KRETINGOS ŠIRDIS

KRETINGOSCENTRINĖS MIESTO DALIES ROTUŠĖS AIKŠTĖS IR JOS PRIEIGŲ
SUTVARKYMOIDĖJOS KONKURSAUS DEVIZAS „LAIKO ŽENKLAI“

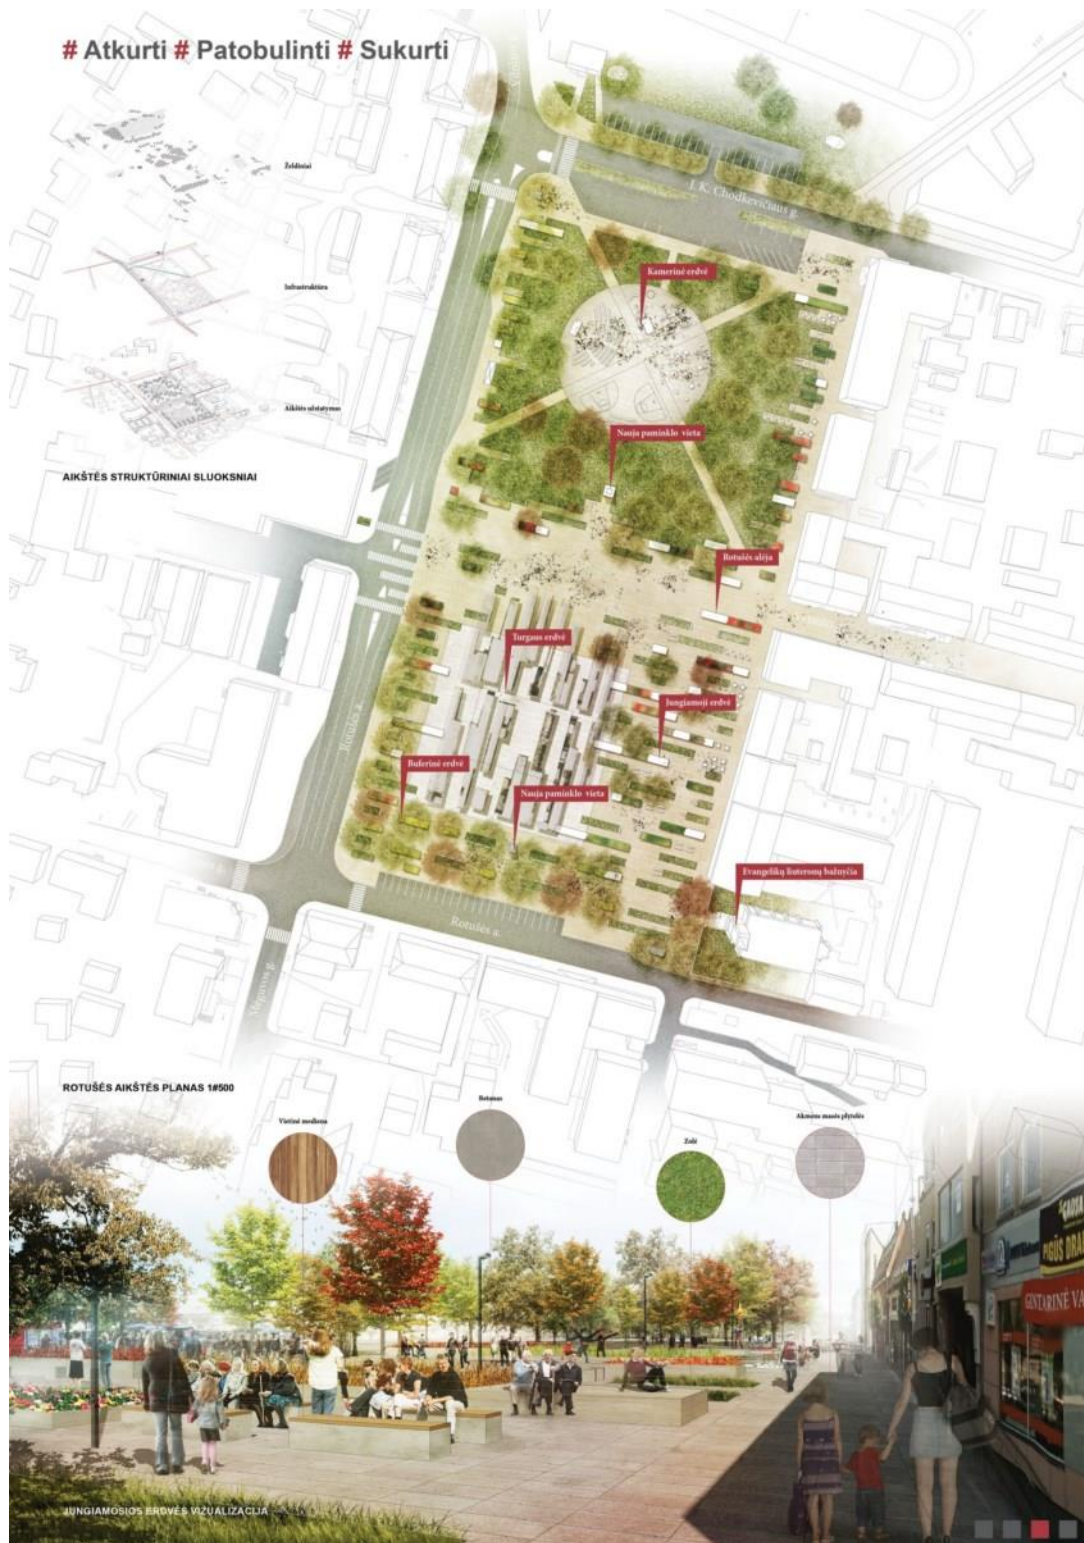
Silpnoji darbo pusė – architektūrinių-landšaftinių sprendimų, atspindinčių Rotušės aikštės urbanistinę raidą, stoka. Projekte siūloma išryškinti buvusios miesto rotušės vietą, įrėminant ją vandens baseinu bei eksponuojant istorines nuotraukas ant baseino sienos išorinės pusės.

Diskutuotinas atrodo medinių pergolių bei kupolo centre dizainas.

ROTUŠĖS AIKŠTĖS (SU SKIVERU)
TERITORIJOS PLANAS
M 1:500

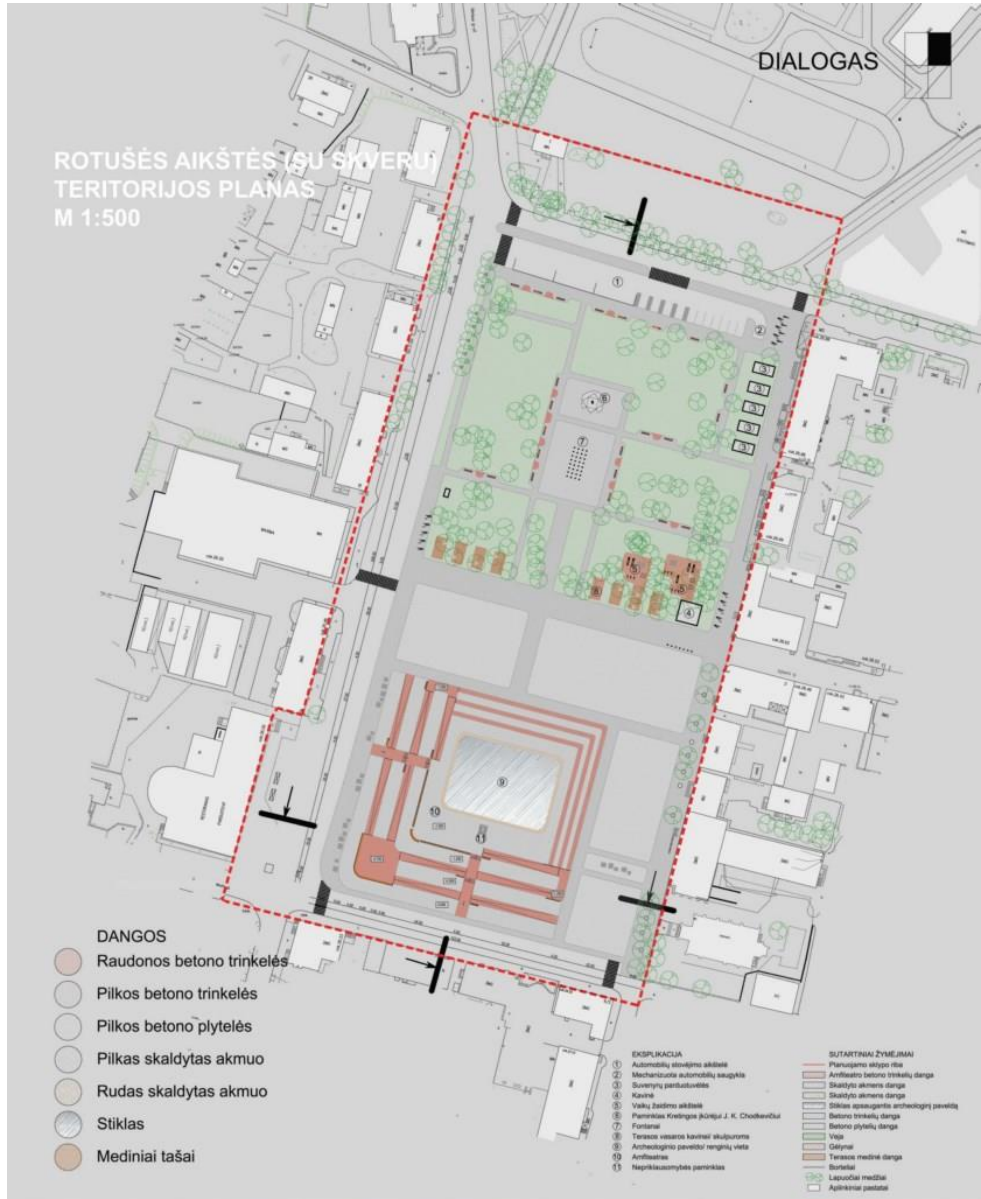
Šiek tiek diskutuotinas sprendimas – automobilių stovėjimo aikštelės išplėtimas skvero sąskaita. Tačiau, toks sprendimas padeda autoriams atlaisvinti nuo automobilių reprezentacinę aikštės erdvę. Taip pat pozityvu yra tai, kad autoriai siūlo išsaugoti šioje skvero dalyje augančius medžius, įrengiant šalia medžių žalias vejos saleles. Tokiu būdu parkavimo aikštės erdvė išsaugoma gyvesnė, humaniškesnė bei labiau susiejama su gretimais želdynais.

Didelis dėmesys projektuojamos teritorijos dangų grafikai taip pat vertintinas teigiamai. Nors kai kuriose vizualizacijose, aikštės dangos mozaika atrodo per daug aktyvi.

Laisvės skveras skaidomas keturių tranzitinio pobūdžio takų, kurie funkcionalūs, skirti pabrėžti buvusiam kvartalo užstatymui. Vertinant skverą vaizdingumo aspektu, jis atrodo gana skurdokai. Tačiau, kita vertus, skveras gali būti tobulinamas.

ROTUŠĖS AIKŠTĖS SU SKVERU
TERITORIJOS PLANAS M 1:500

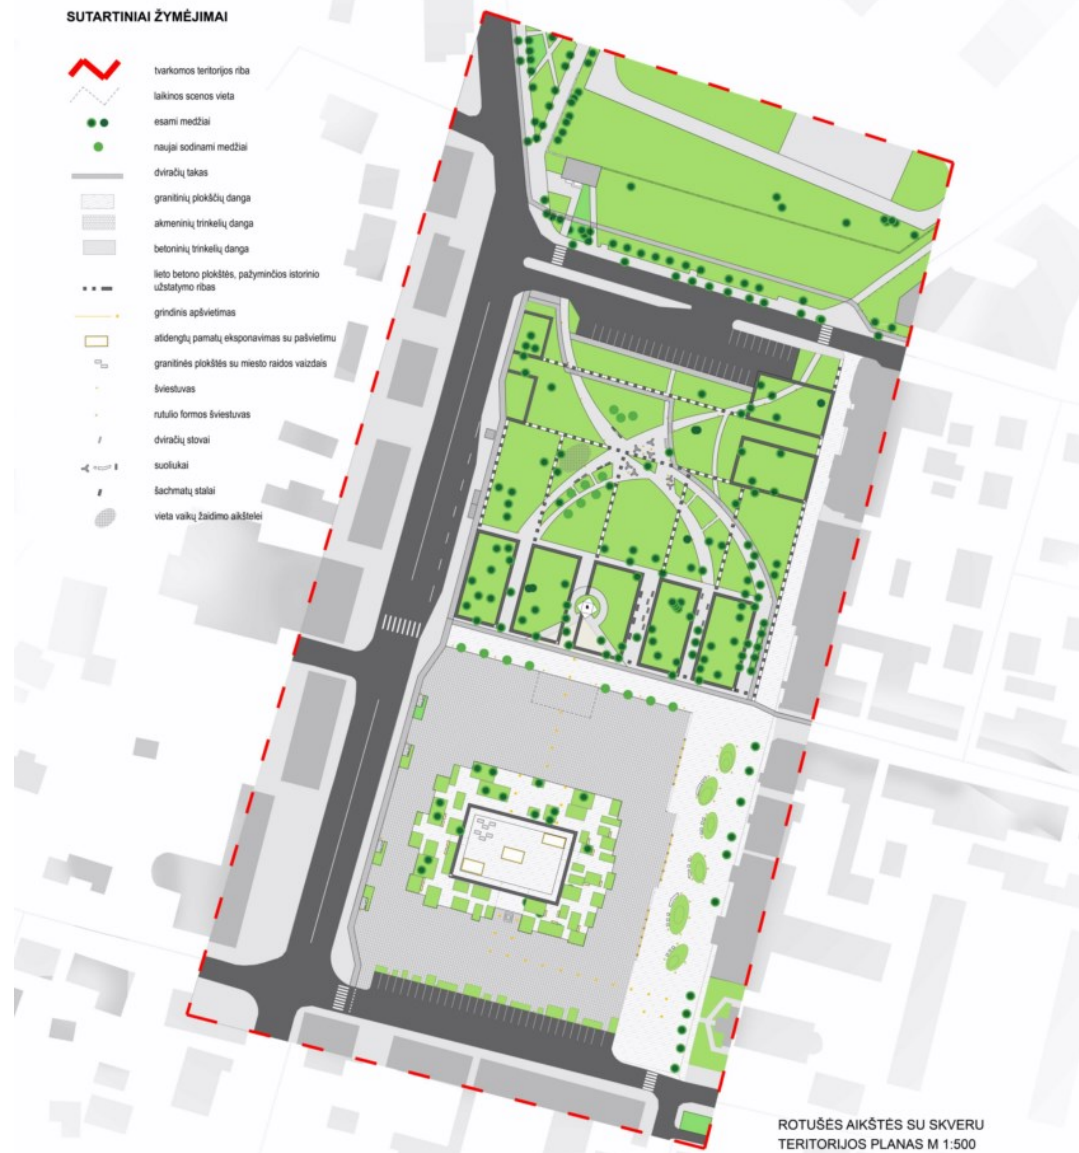
Siūlomi architektūriniai, landšaftiniai sprendimai siekia atspindėti miesto istorinės raidos fragmentus. Autoriai numato „eksponuoti archeologinį paveldą – Rotušės pamatus, juos atkasant ir uždengiant smūgiams atspariu stiklu“. Sprendimas didelį plotą uždengti stiklu diskutinas, gana nefunkcionalus.

Projekto autoriai siekdami įgyvendinti „Dialogo“ vizijos principus planuoja „naikinti“ medžius Rotušės aikštėje, bei kai kuriuos medžius skvero teritorijoje. Tačiau šis siūlymas kaip tik nutolsta nuo dialogo su vietos bendruomene, kuri suinteresuota galimybe maksimaliai išsaugoti želdinius, jei ne aikštės centre, tai numatant kitas vietas želdiniams.

Sprendžiant transporto priemonių stovėjimo teritorijoje problemą, autoriai siūlo atsisakyti dabartinių aikštelių paliekant tik esamą parkavimo vietą šiauriniame skvero pakraštyje bei įrengiant požeminę automatinę stovėjimo aikštelę skvero šiaurės rytiniame kampe. Iš pirmo žvilgsnio idėja atrodo labai patraukli, bet įvertinus ekonominį sprendimo aspektą, galima suabejoti pasiūlymo įgyvendinimo realumu.

Abejotinas autorių siūlymas įrengti stacionarias medines pakylas prie pagrindinio pėsčiųjų tako, kurios galėtų būti pritaikomos prekybai arba parodų organizavimui. Tuščios medinės pakylas atrodytų kaip nefunkcionalūs erdvės elementai, smulkinantys erdvę, mažinantys vietos švarumą, estetiškumą.

Pozityvus autorių siūlymas skvero centre sukurti jaukią erdvę su fontanu, bei Chodkevičiaus paminklu. Tačiau visumoje skvero patrauklumas padidinamas nežymiai. Tuo tarpu aikštė, pašalinus želdinių plotus atrodo gana nykiai.

Kūliais per Kretingą

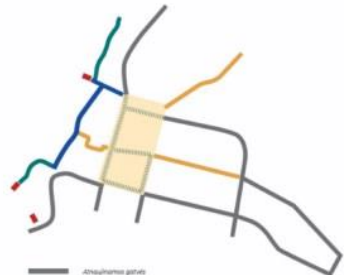
Projekto autoriai nuosekliai siekia koncepcijos tikslų, tačiau kai kuriuos užsibrėžtus tikslus nevisiškai pavyksta pasiekti. Galima suabejoti siūlomos aikštės patogumu ir jaukumu, ypač toje vietoje kur gausiai išdėstyti akmenys.

Pėsčiųjų takų tinklas sutankinamas, atsižvelgiant į pagrindines pėsčiųjų judėjimo kryptis. Tačiau funkcinio poreikiu pagrįstas takų išdėstymas nesumažina skvero tranzitinio pobūdžio.

Vertinant siūlomą aikštės išplanavimą, diskutuotinas atrodo perdėtas teritorijos geometrizationas. Tiek aikštės, tiek ir skvero plane sukuriama nemažai trikampių formų, kurios nesuteikia harmonijos ir jaukumo erdvei. Skvere ypač reikėtų vengti nedėkingų kraštovaizdžio aspektu trikampių formų.

Miesto ID

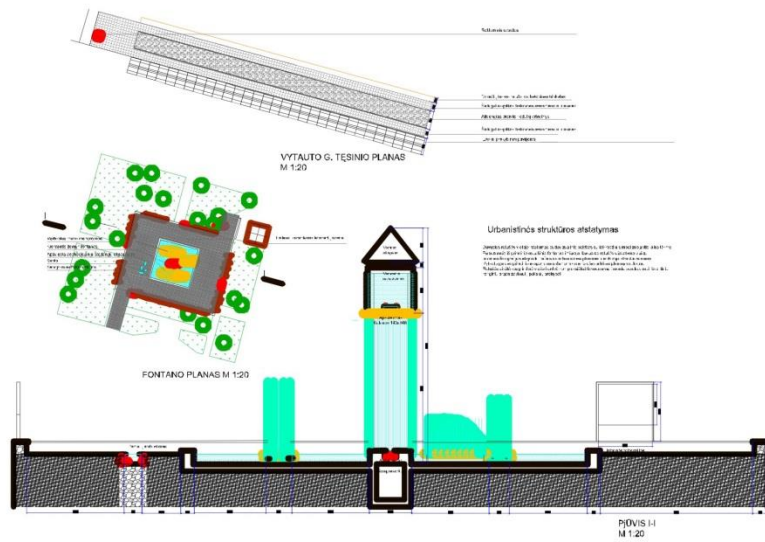
Suprantama, kad siūlomo miesto sodo dizainas dar pernelyg konceptualus (to pakanka idėjos konkursui). Norint pasiekti kompozicinės sodo harmonijos, jis dar turėtų būti tobulinamas.
